Добавление 36: Правила № 37

Пересмотр 7 – Поправка 2

Дополнение 39 к поправкам серии 03 – Дата вступления в силу: 18 ноября 2012 года

Единообразные предписания, касающиеся официального утверждения передних противотуманных фар механических транспортных средств

Рис. 1
Основной чертеж

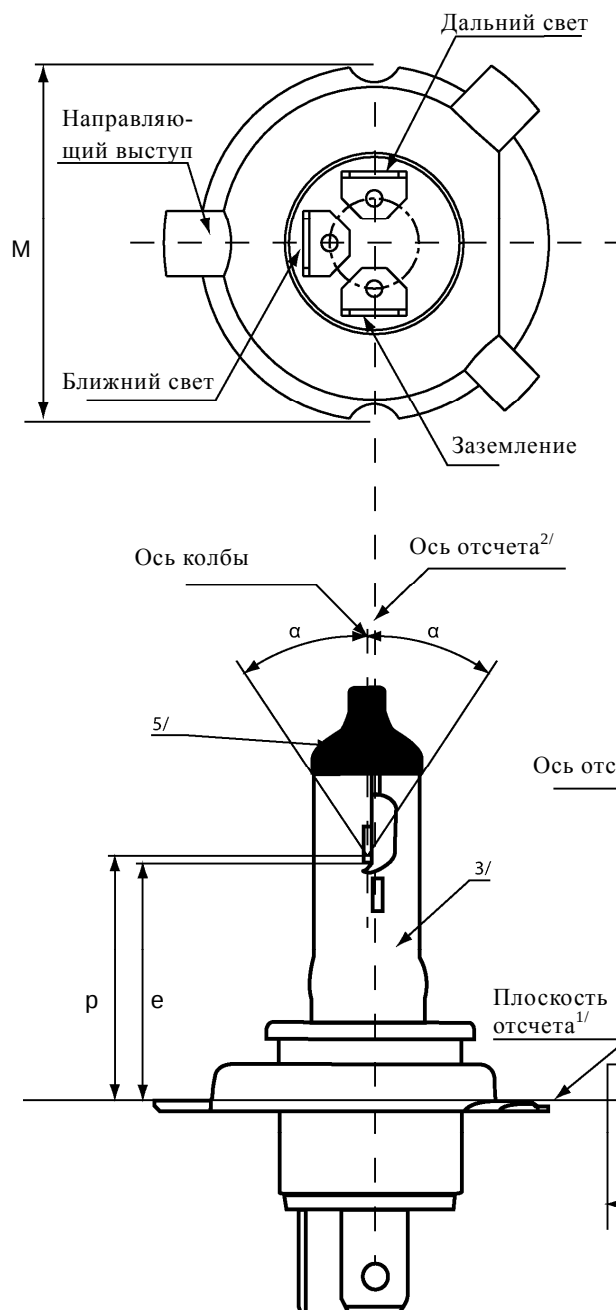
Включить спецификации H17/1-6 между спецификацией H16/4 и спецификацией H6W/1 следующим образом:
